改善箇所説明図

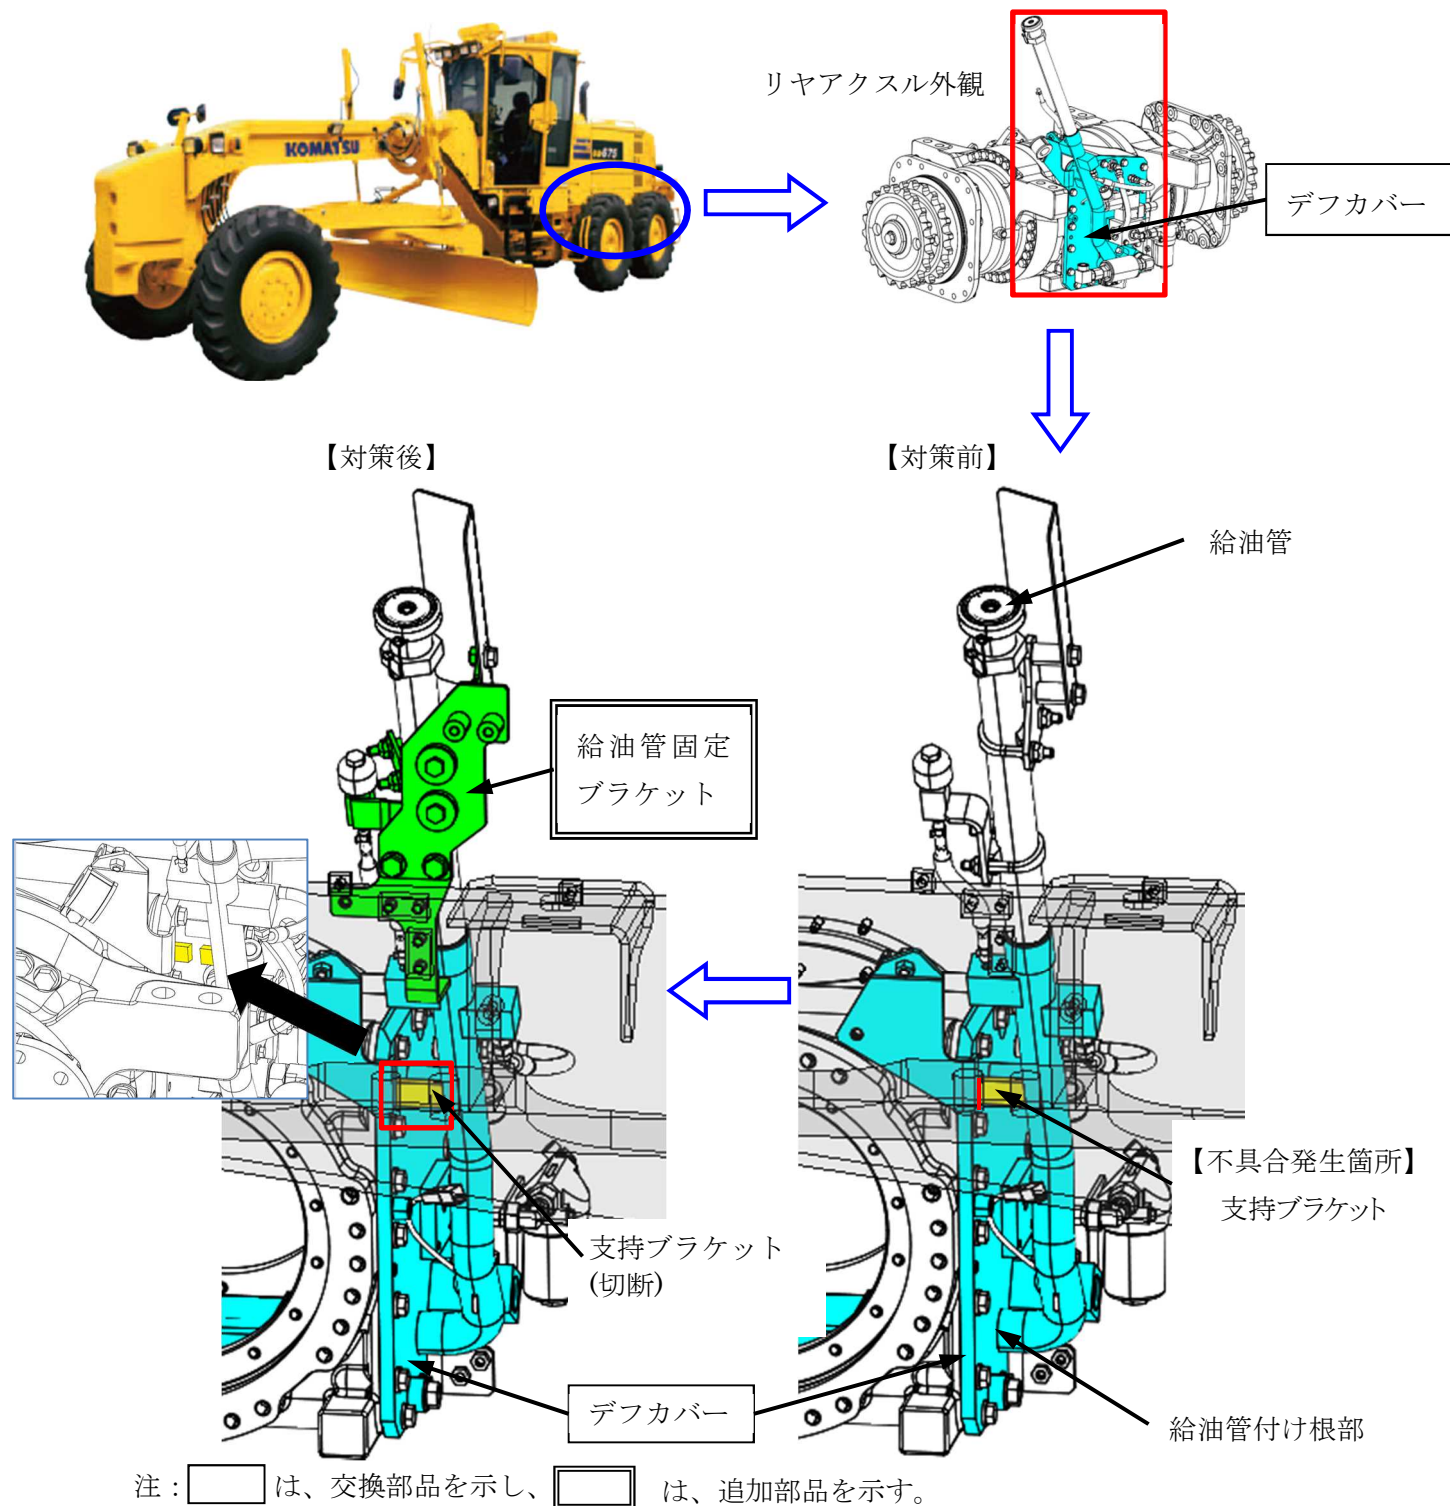
不具合の内容

デファレンシャルオイルの給油管において、走行振動に対する評価が不十分なため、当該給油管を支持するブラケットがタイヤチェーン装着時の走行振動によって折損することがある。そのため、支持ブラケットが折損すると給油管が振れ、そのままの状態で使用を続けると、給油管付け根部に亀裂が生じてオイルが漏れ、警告灯が点灯し、最悪の場合、デファレンシャルギヤが焼き付いて走行不能となるおそれがある。

改善措置の内容

全車両、給油管支持ブラケットを切断し、対策用ブラケットを追加する。なお、支持ブラケットに亀裂が生じているものは、デフカバーを良品に交換する。

識別：車体フレームと給油管を固定するブラケットの形状により識別する。
